Objet: Projet Moblan Lithium
V/Réf. : 3214-14-062

Note technique

Objet: Comparatif de l'évolution du projet

Figure 2 : Localisation des deux options d'implantation des infrastructures minières du projet Moblan en 2023 (en jaune : option 1 ; en blanc : option 2) et des zones d'étude restreintes du site minier en 2019 (rouge) et 2023 (orange)

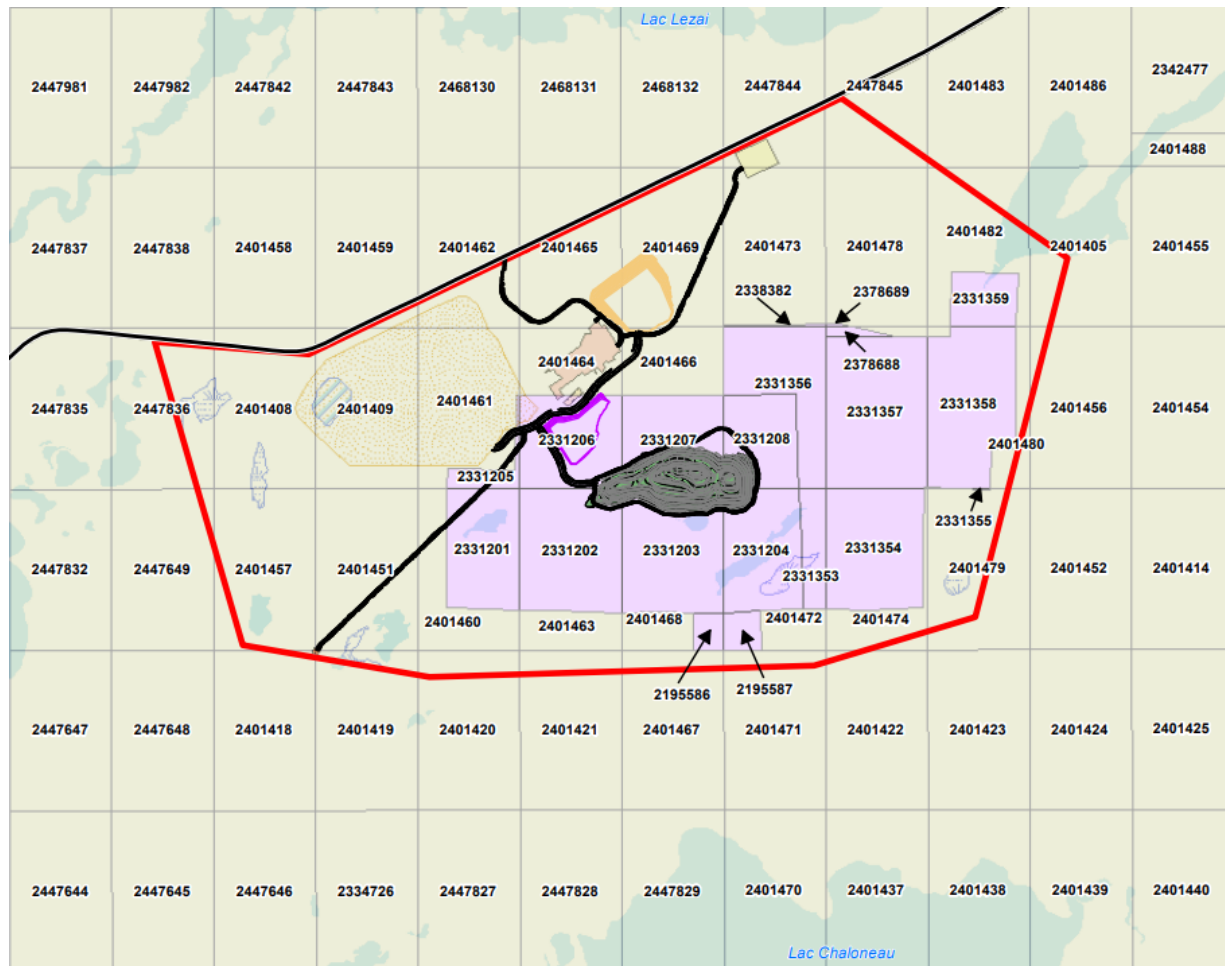
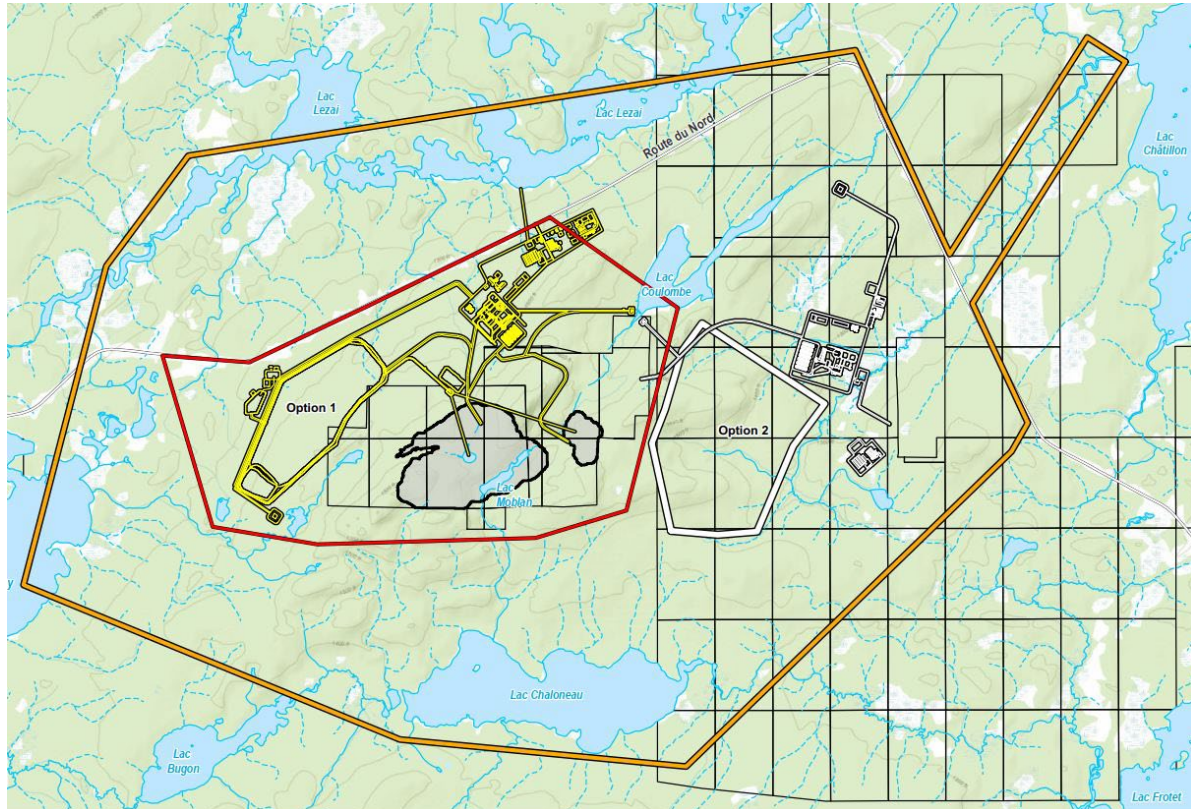
Le nouveau plan minier présentement en préparation permet de contenir l’ensemble des aménagements et des infrastructures minières et industrielles dans le même environnement de proximité que celui prévu dans l’étude d’impact de 2019 (voir figures 1 et 2). Le rayon d’influence des activités minières sur le milieu récepteur demeure ainsi similaire, bien que le niveau d’impact pour certaines composantes puisse être différent.
